玄海原子力発電所 使用済燃料乾式貯蔵施設の設置 【設置許可基準規則への適合性について】

2020年10月1日
九州電力株式会社

2020年9月4日に実施した設置変更許可申請書の補正に関する主な内容は以下のとおり。

【定置方法の変更】

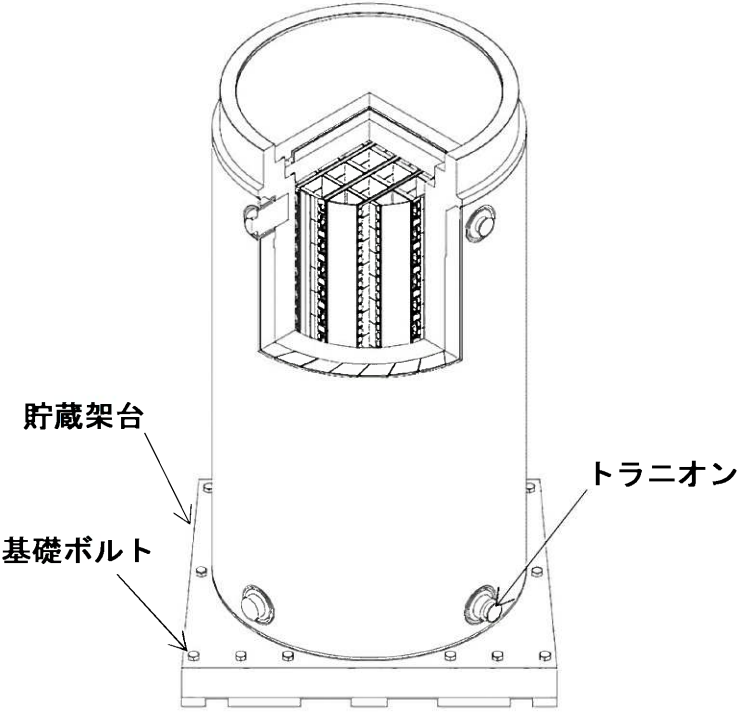
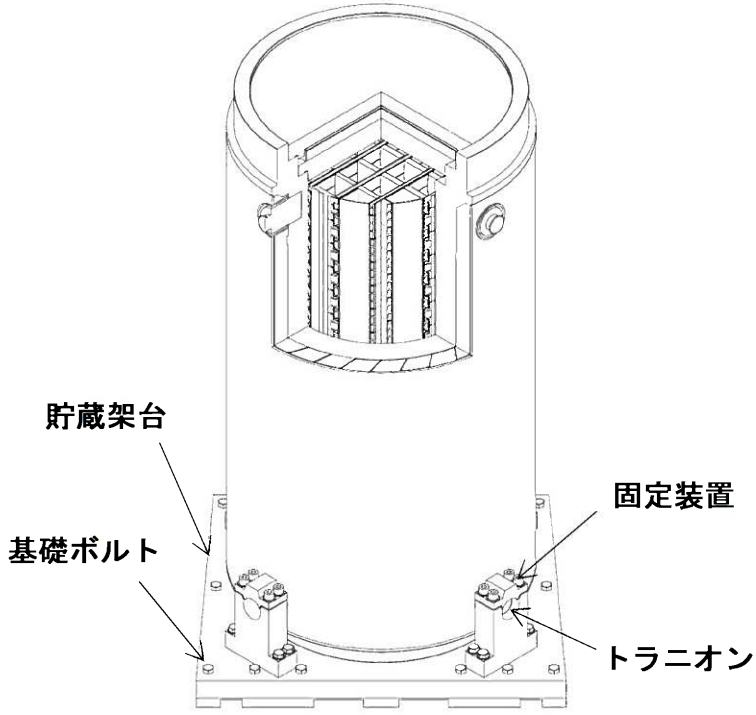
- ・ 乾式キャスク定置方法の変更※²（カップホルダ方式→トラニオン固定方式）

申請時は、乾式キャスクの定置方法は管理の容易さの観点からカップホルダ方式を選定していたが、カップホルダの耐震性について、従来の耐震設計と異なる手法が含まれており、更なるデータの蓄積等が必要と判断したことから、カップホルダ方式から審査実績のあるトラニオン固定方式に変更する。

なお、カップホルダ方式については、型式制度での審査状況を踏まえ、適合性の説明が可能となった際に改めて手続きを実施した上で説明したいと考えている。

(変更前) カップホルダ方式	(変更後) トラニオン固定方式

<p>貯蔵架台に乾式キャスク底部とはめ合う凹部を設け、乾式キャスクを定置する方式</p>	<p>乾式キャスクのトラニオンと貯蔵架台を固定装置を用いて固定する方式</p>
